Dodatek č. 2 ke Smlouvě o dílo

ZMĚNOVÝ LIST		číslo ZL: 04
Název projektu:	Poradenské a vzdělávací centrum Královéhradeckého kraje při PPP v Trutnově, reg. číslo: CZ.06.2.67/0.0/0.0/18_108/0011193	
Zhotovitel:	Průmstav Náchod s.r.o., IČ: 25275062	
Objednatel:	Královéhradecký kraj, IČ : 70889546	
Změnový list vystavil:	Ing. Kateřina Meierová	
Datum:	23.09.2020	
Předmět změny: dodatečná izolace zdiva		
Popis a zdůvodnění změny: V době zpracování PD navržená hydroizolační opatření odpovídala stavebně-technickému stavu objektu. Od té doby se v budově nevětralo a netopilo a stav se podstatně zhoršil. Byly proto odebrány vzorky ze zdiva a proveden laboratorní rozbor (vlhkost, salinita). Na základě výsledků bylo rozhodnuto o rozšíření hydroizolačních opatření včetně vnitřního zdiva.		
Přílohy změnového listu: rozpočet - ZL 04 půdorysy s označením doplněné dodatečné izolace výsledky rozborů		
Cena méněprací bez DPH:	Cena víceprací bez DPH:

ZMĚNOVÝ LIST		číslo ZL: 06
Název projektu:	Poradenské a vzdělávací centrum Královéhradeckého kraje při PPP v Trutnově, reg. číslo: CZ.06.2.67/0.0/0.0/18_108/0011193	
Zhotovitel:	Průmstav Náchod s.r.o., IČ: 25275062	
Objednatel:	Královéhradecký kraj, IČ

1. PP

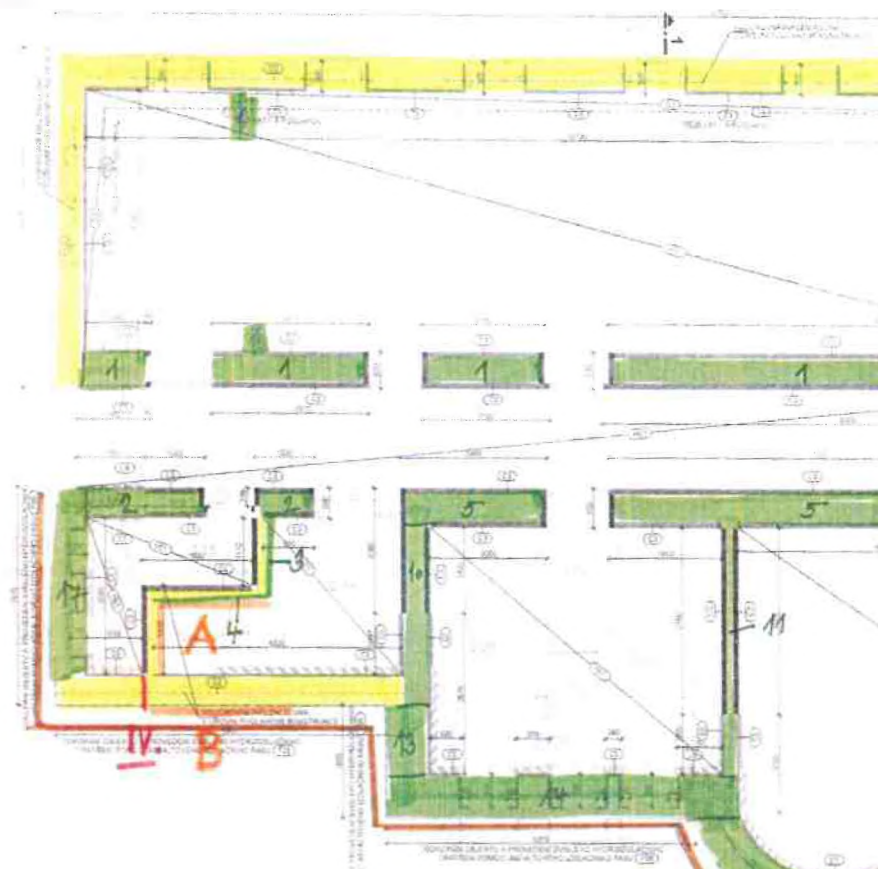
cena zahrnuje kompletní provedení vč. dodávky potřebného materiálu dle popisu skladby D1, výkres hydroizolační opatření AR.08, AR.09 a knihy specifikací AR211 1007, AR211 1008

"rozčiření plošné injektáže : pozice A - H dle přiložených půdorysů"

"rozšíření vodorovných clon : pozice 1-17 dle půdorysu v příloze"

Stavební omítky - Hloustky

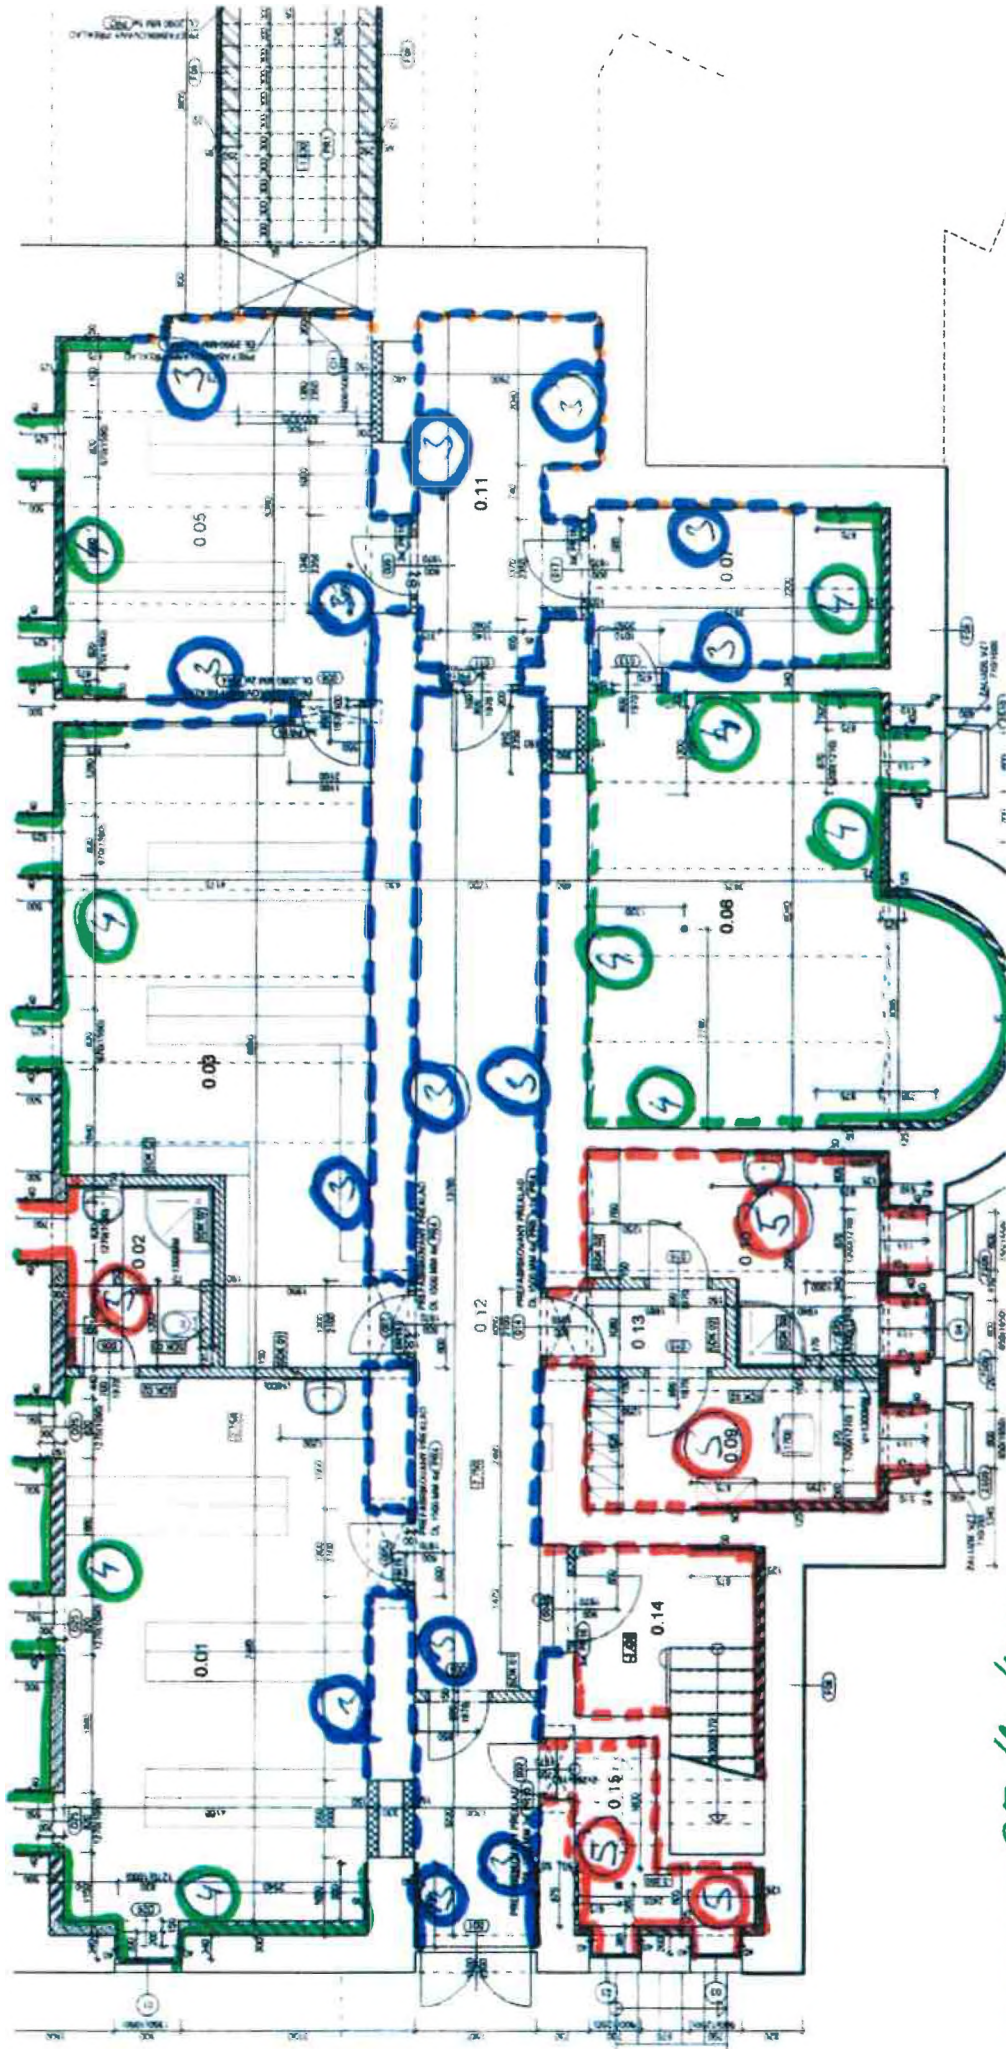
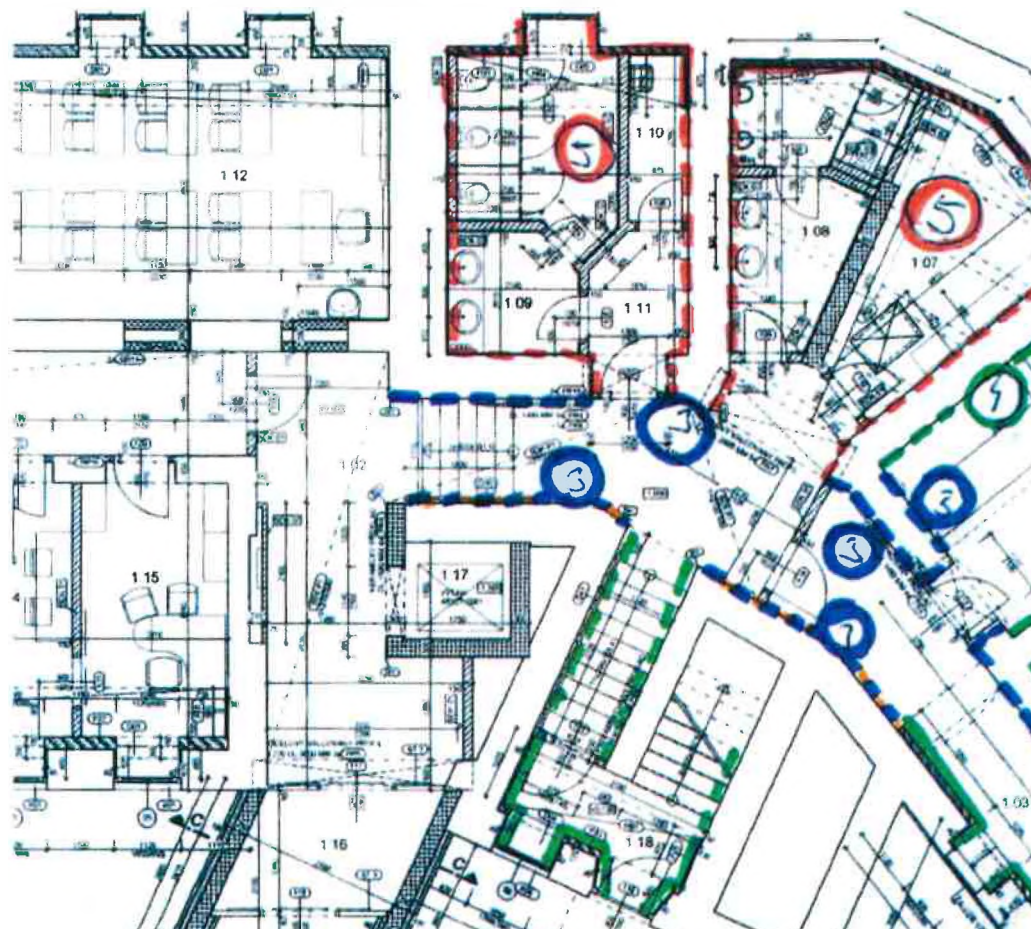
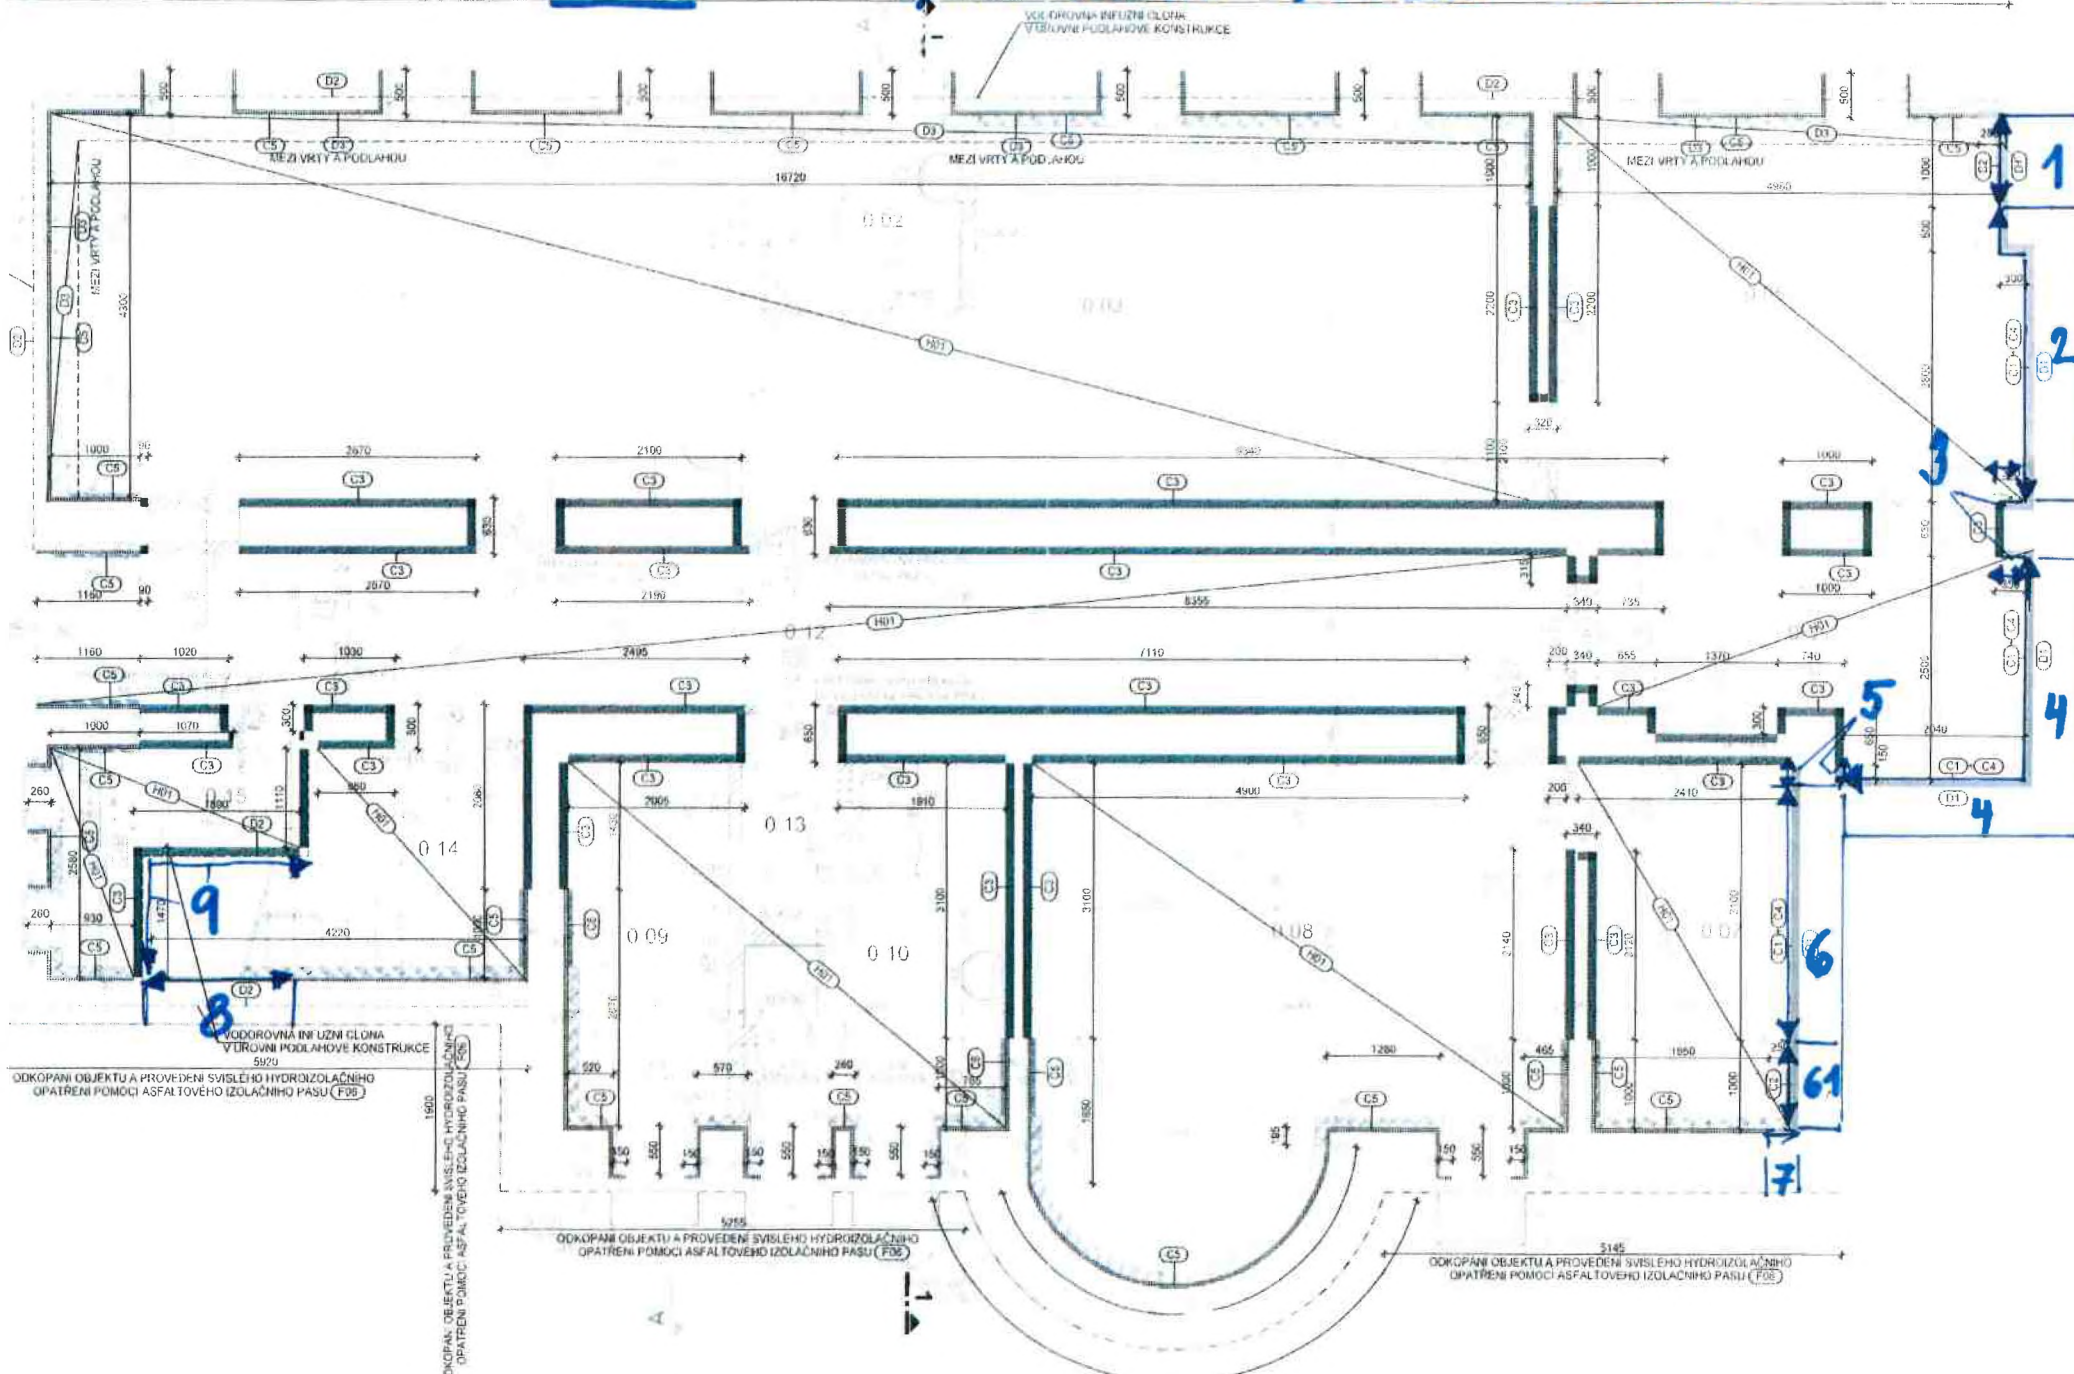
Přílohy změnového listu:		
rozpočet - ZL 07		
půdorysy – tloušťky sanačních omítek 1.PP + 1.NP		
půdorysy – hydroizolační opatření - změny , 1.PP + 1.NP		
Cena méněprací bez DPH:	Cena víceprací bez DPH:	
0,- Kč	897 734,90,- Kč	
Výsledná cena změny bez DPH:	Nově sjednaná lhůta dokončení díla:	
897 734,90,- Kč	45 kalendářních dní = 4.12.2021	
Níže podepsané osoby potvrzují uvedenou změnu rozsahu díla:		
Za objednatele: Veronika Janderová		Za zhotovitele: Vratislav Zítka
Datum: 4.10.2020		Datum: 4.10.2020
Za autorský dozor: Martin Just – ATIP a.s.		Za technický dozor stavebníka: Jitka Ondrášková
Datum: 7.10.2020		Datum: 7.10.2020

hydroizol. opotřebení
ZMĚNY

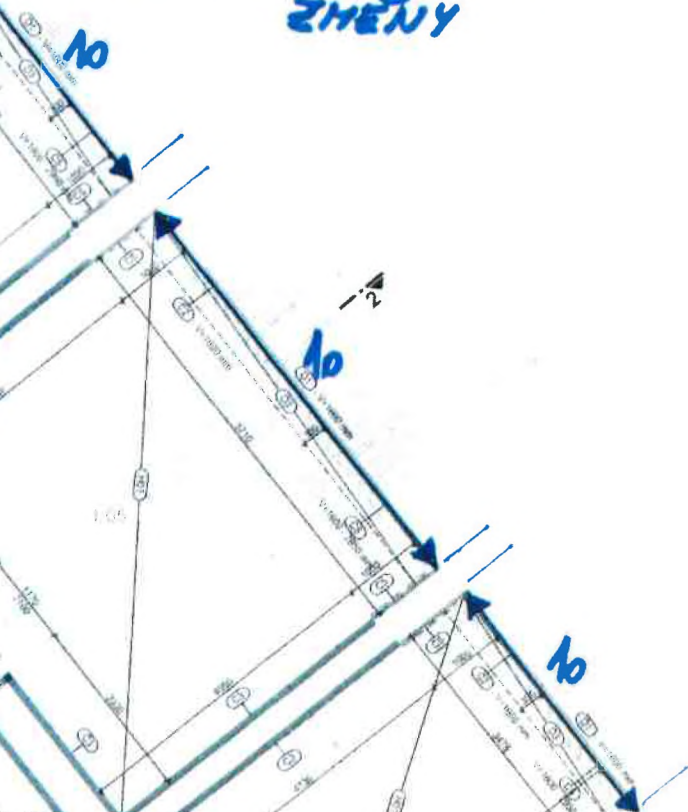
"pozice dle výkresu Hydroizolační opatření - Změny"

"1. - hydroizolační opatření 1.PP - m.č.0.05" 1*3	3,000
"7. - hydroizolační opatření 1.PP - m.č.0.07" -0,25*2,7	-0,675
"10. - hydroizolační opatření 1.NP - m.č. 1.04, v. 1,6-3,0 m" (3,5)*1,4	4,900
"10. - hydroizolační opatření 1.NP - m.č. 1.05-1.07, v. 1,6-1,7 m" (2,7+3,6+5,71)*0,1	1,201
